電源開発株式会社
大間原子力発電所

淡灰色火山礫凝灰岩等の
岩石試験の代表性について

平成16年8月
原子力発電安全審査課

図-1 淡灰色火山礫凝灰岩の試料採取位置図

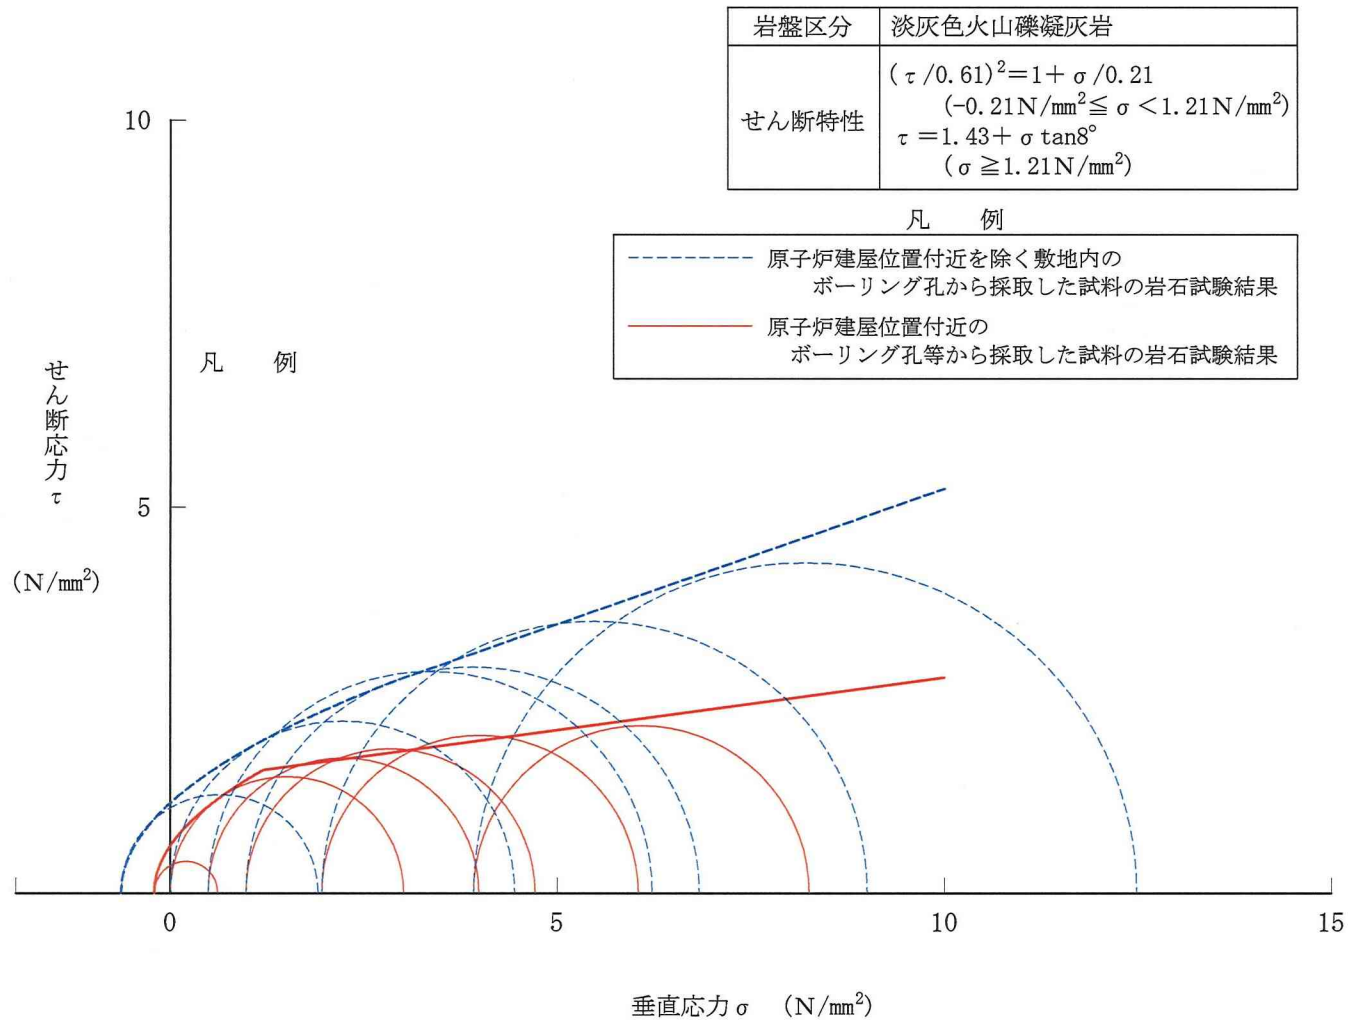
このうち、淡灰色火山礫凝灰岩については、図-1 に示す原子炉建屋位置付近のボーリング孔等から採取した試料の試験は、原子炉建屋位置付近を除く敷地内のボーリング孔から採取した試料の試験に比べて強度が小さいという結果（図-2）が得られている。

したがって、淡灰色火山礫凝灰岩の岩石試験結果としては、エコーチップ反発度の高い RR-106 孔等の原子炉建屋位置付近を除く敷地内のボーリング孔から採取した試料を除外して原子炉建屋位置付近から採取した試料により取りまとめることとしている。

図-3 淡灰色火山礫凝灰岩エコーチップ反発度分布図

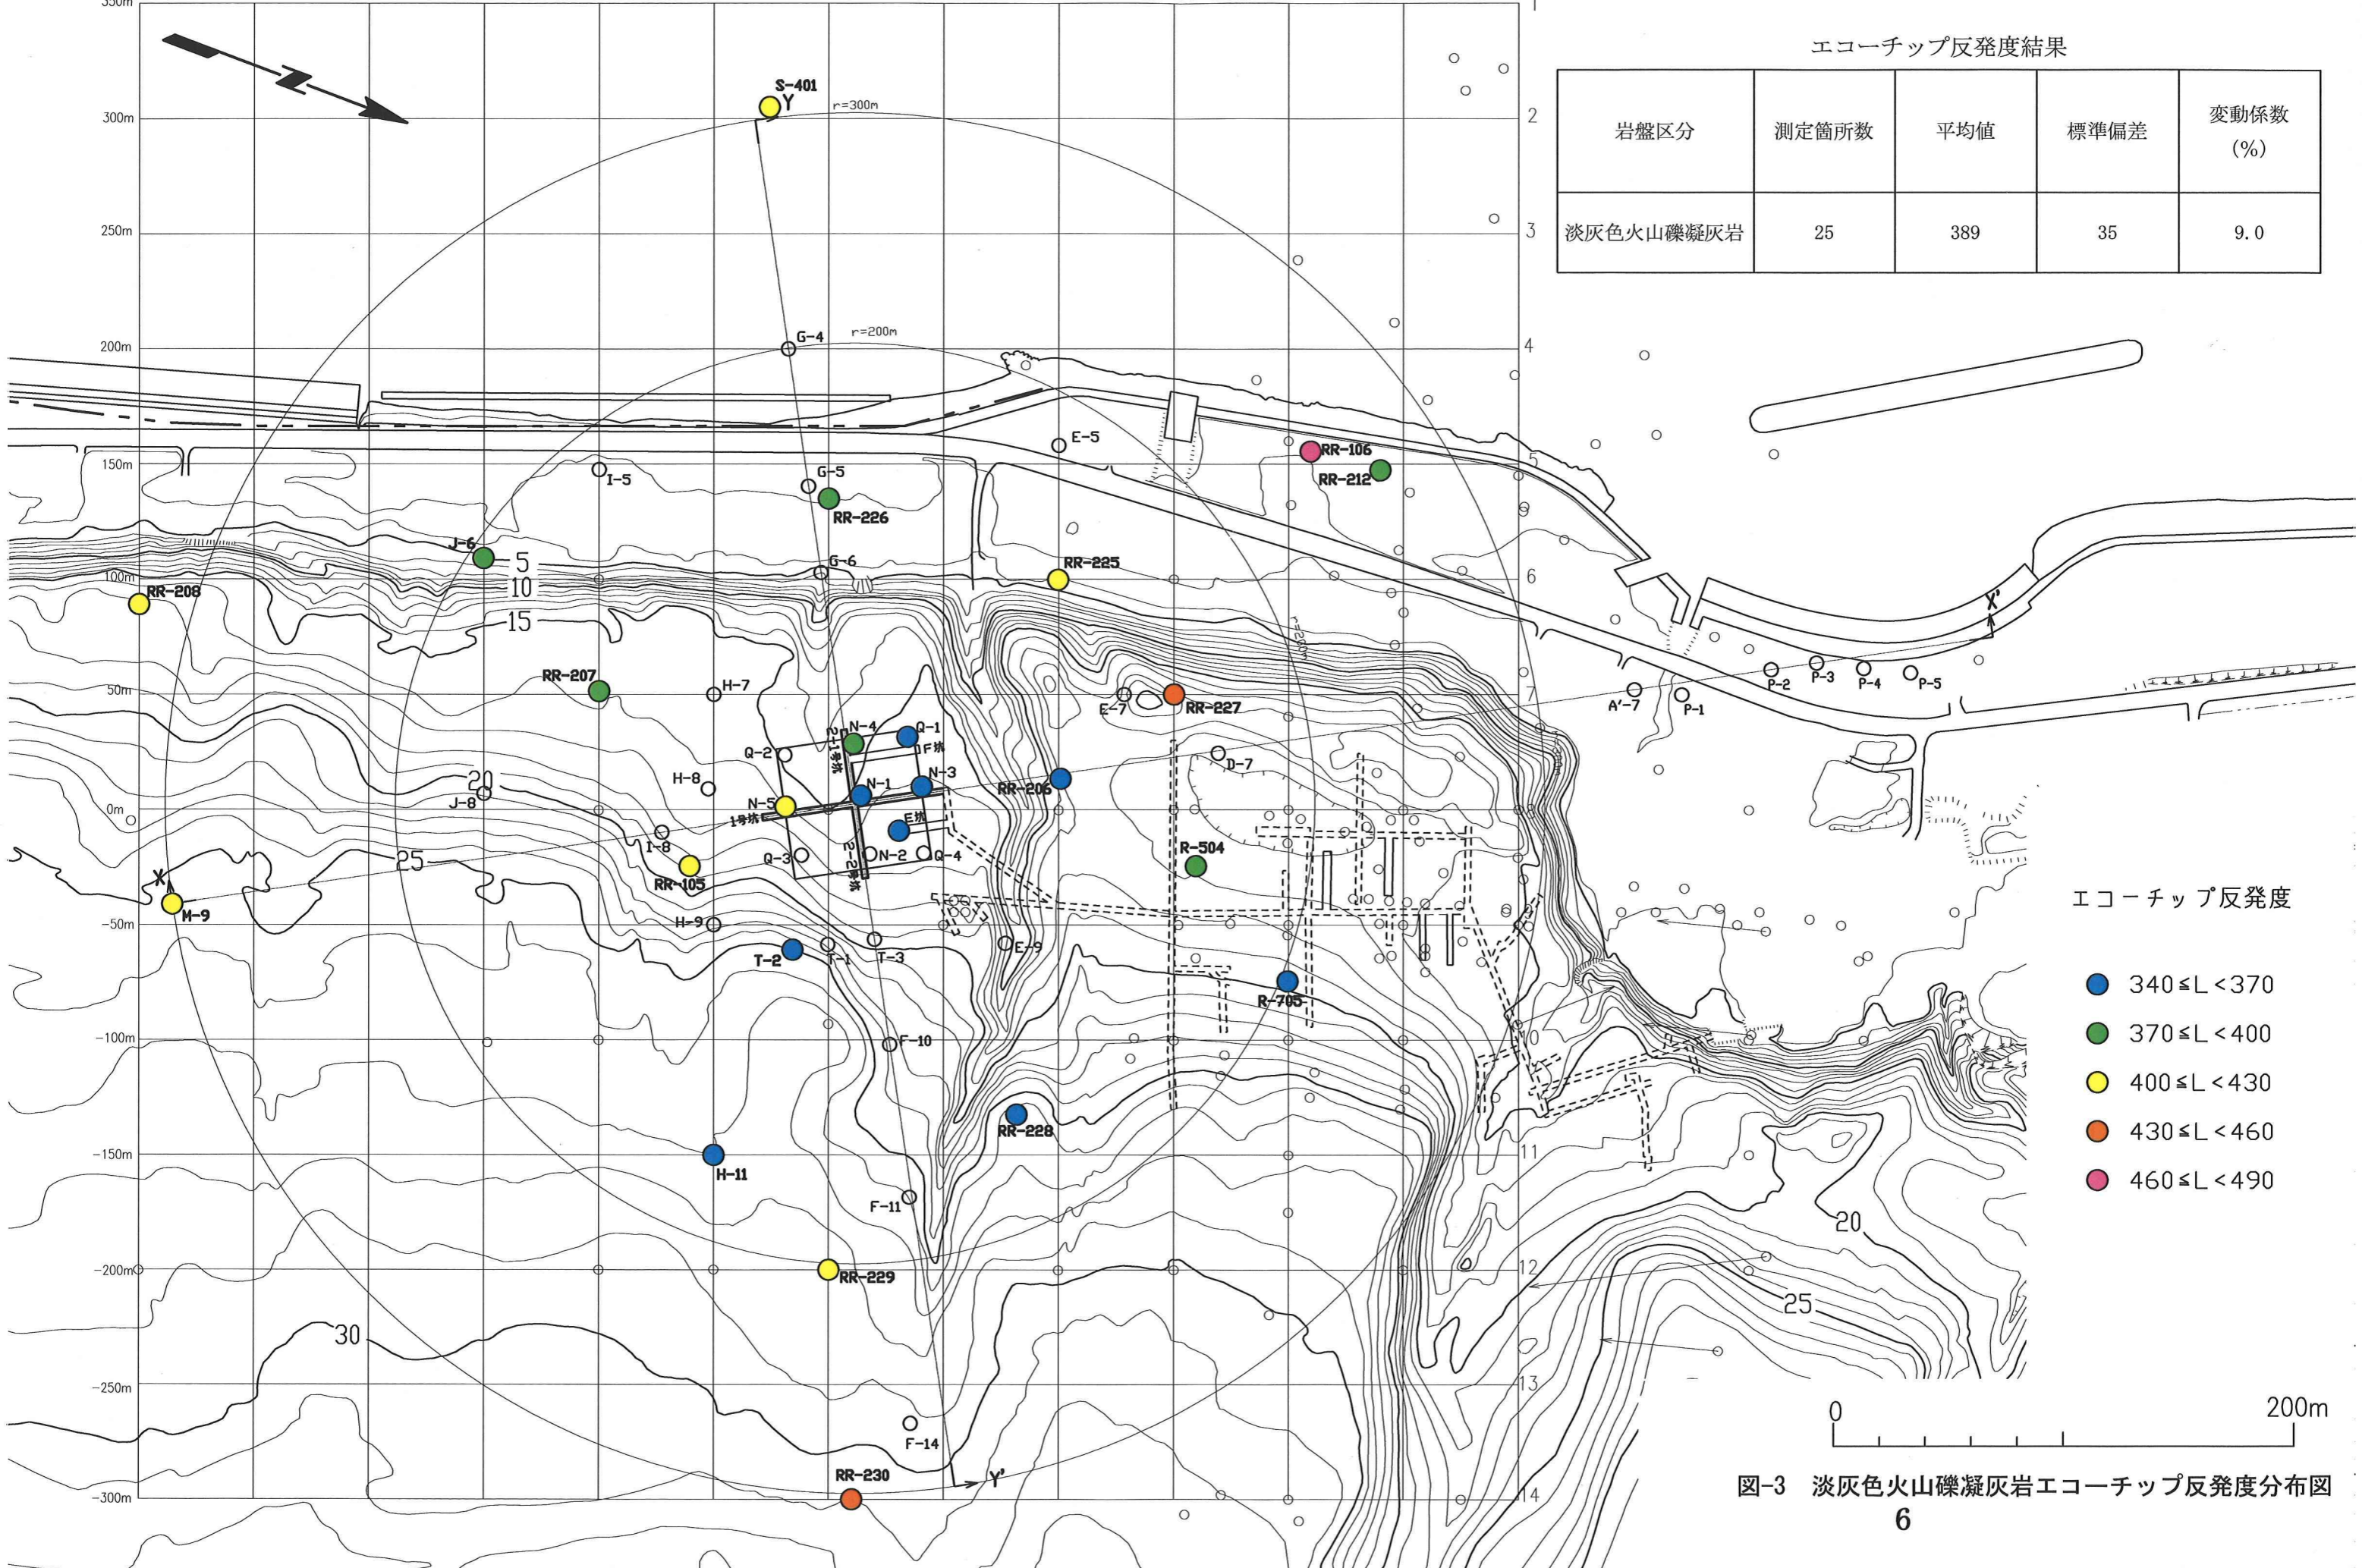
図-3 に 25 孔の淡灰色火山礫凝灰岩の同一層準でのエコーチップ反発度の結果を示す。図-3 によれば、原子炉建屋位置付近のボーリングのエコーチップ反発度は平均的な値を示しているのに対して、原子炉建屋位置付近を除く敷地内のボーリング RR-106 孔等のエコーチップ反発度は、他のボーリングに比べて特に大きな値を示している。

図-4 凝灰角礫岩の岩石試験結果図

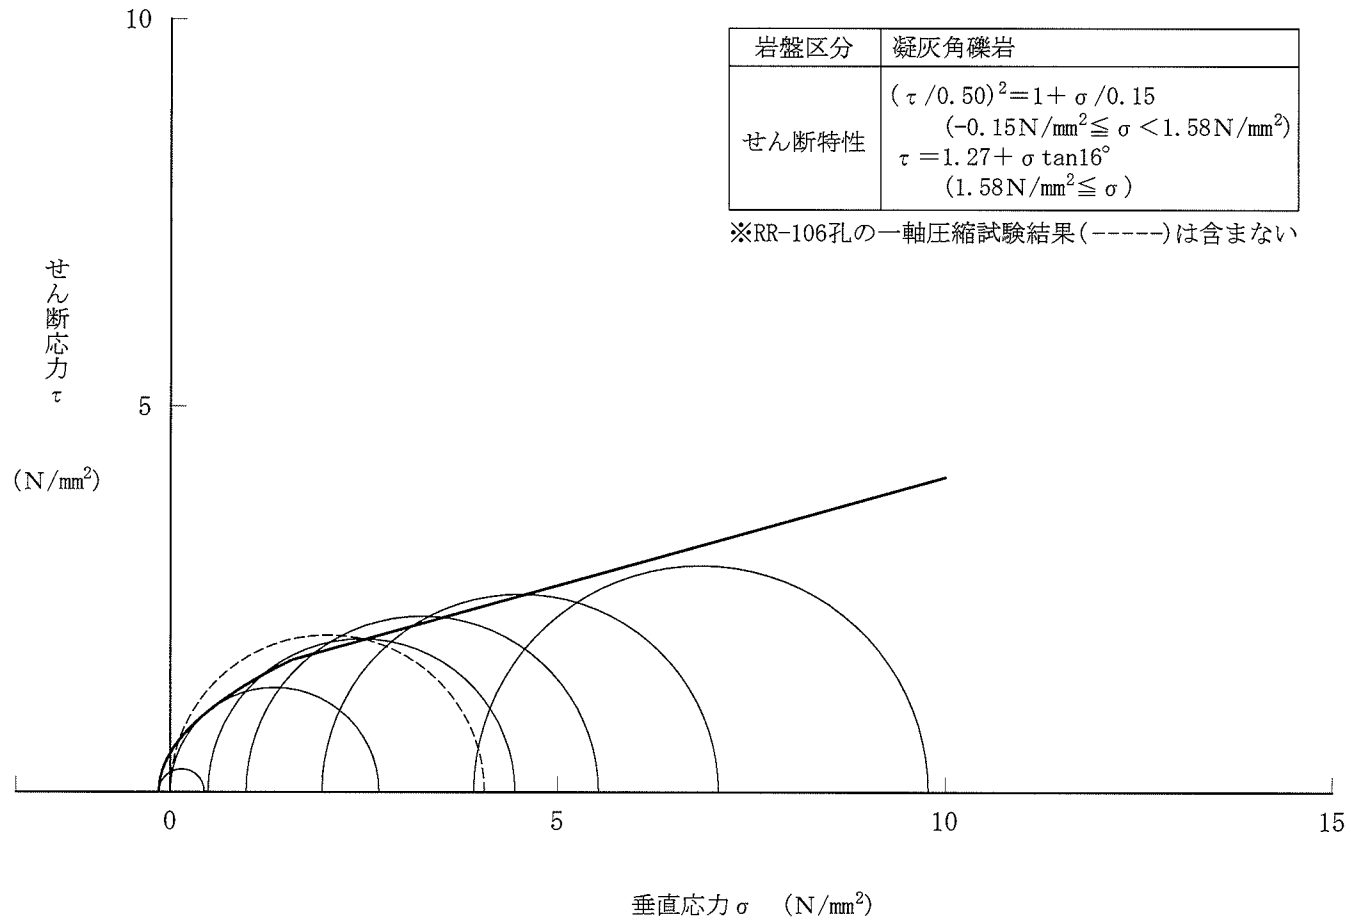
一方、RR-106 孔より採取した試料を用いた凝灰角礫岩の一軸圧縮試験結果は、図-4 に示すように他のボーリング孔より採取した試料の結果よりも大きくなっている。

これは、淡灰色火山礫凝灰岩と凝灰角礫岩との間には明瞭な境界は認められず、両者はほぼ同時に堆積していることから RR-106 孔の凝灰角礫岩の基質は淡灰色火山礫凝灰岩と同質とみなせることによるとしている。

したがって、凝灰角礫岩については、礫が多いためエコーチップによる評価を行えないが、淡灰色火山礫凝灰岩のエコーチップ反発度の極端に高い RR-106 孔より採取した試料の試験結果を除いて物性の評価を行うとしている。
